监理工程师通知回复单

工程名称：新沂市 35 万千瓦（一期 25 万千瓦）户用分布式光伏发电项目

编号：SDSH-XY-TDHFD-025

葛龙玉整改照片 1

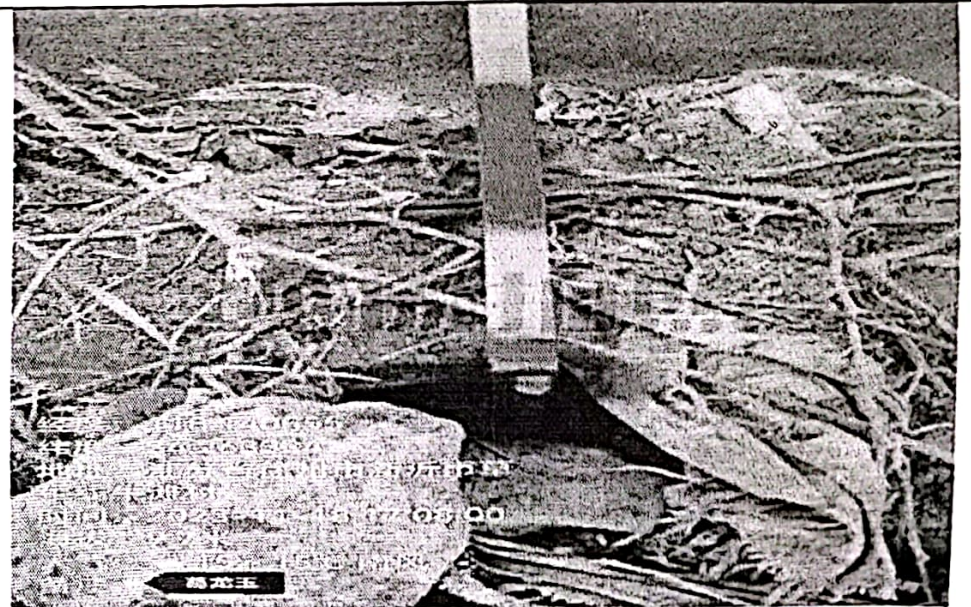
详细内容：农户葛龙玉逆变器未贴 logo；接地扁铁焊接处未除锈；防水起皮开裂；扁铁焊接处未按要求三面焊接；部分支架切割处未除锈；农户刘德珍电表箱防火封堵未做；逆变器下方软管未开孔；接地扁铁焊接处未除锈；接地扁铁焊接处未除锈；部分支架切割处未除锈；农户王宝鑫逆变器下方电缆未编号；接地喷涂黄绿漆不符合要求；接地扁铁未按要求焊接使用螺栓连接；农户李祥春接地扁铁未按要求焊接使用螺栓连接；农户丁龙兰未做防水。

我方接到编号为 ZHJL-XY-TZD-AZ-025 的监理工程师通知后，已按要求完成了农户葛龙玉逆变器未贴 logo；接地扁铁焊接处未除锈；防水起皮开裂；扁铁焊接处未按要求三面焊接；部分支架切割处未除锈；农户刘德珍电表箱防火封堵未做；逆变器下方软管未开孔；接地扁铁焊接处未除锈；接地扁铁焊接处未除锈；部分支架切割处未除锈；农户王宝鑫逆变器下方电缆未编号；接地喷涂黄绿漆不符合要求；接地扁铁未按要求焊接使用螺栓连接；农户李祥春接地扁铁未按要求焊接使用螺栓连接；农户丁龙兰未做防水等整改工作，请予以复查。
